OGGETTO **Presentazione osservazione.**

Progetto: Progetto per la realizzazione di un impianto eolico di potenza nominale 48 MW da realizzarsi in comune di Manciano (GR), loc. Montauto
Procedura: Valutazione Impatto Ambientale (PNIEC-PNRR)
Codice Procedura: 9273

Delibera n. 51 del 05/03/2024

Oggetto: Impianto eolico di potenza nominale 48MW da realizzarsi nel Comune di Manciano, Loc. Montauto. (ID 9273)

ubicazione e viabilità di 3 Pale Eoliche del progetto WIND ITALIA srl Codice ID 9273 in contrasto con l'impianto denominato "Parco solare Maccabove" - ID10831

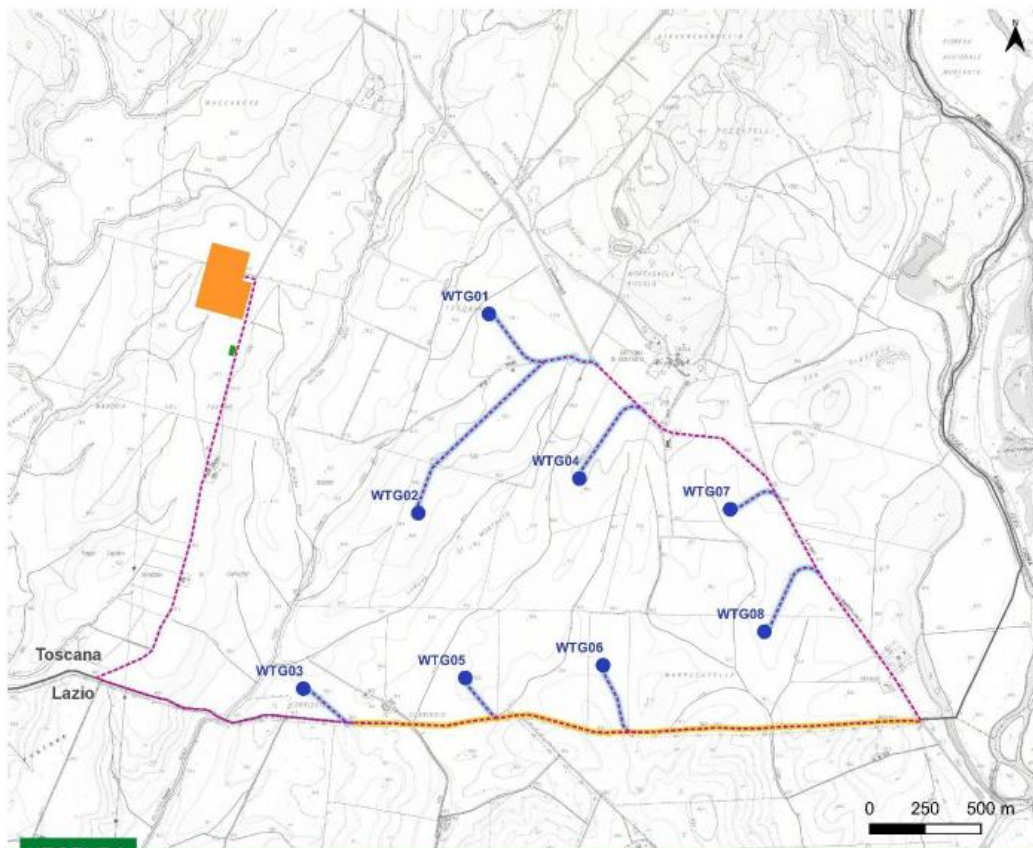
- **In particolare le torri eoliche identificate con le sigle WTG06 e WTG07 sono previste esattamente dove sono previsti i campi fotovoltaici (ID ID10831), gli stessi campi fotovoltaici occuperebbero il terreno ove è prevista la strada di accesso alla torre WGT08 del progetto presentato da WIND ITALIA s.r.l. codice ID 9273;**

4. **di dare atto che i progetti dell'impianto eolico ID 9273 in argomento e quello agrivoltaico ID 10831 occupano in parte i medesimi terreni divenendo incompatibili tra loro, in particolare l'agrivoltaico occupa i terreni ove sono previste le torri eoliche identificate con la sigla WTG06 e WTG07 del progetto presentato da Wind Italia s.r.l. e impediscono la realizzazione della strada di accesso alla torre WTG08, come evidente dall'esame comparato delle planimetrie in allegato;**
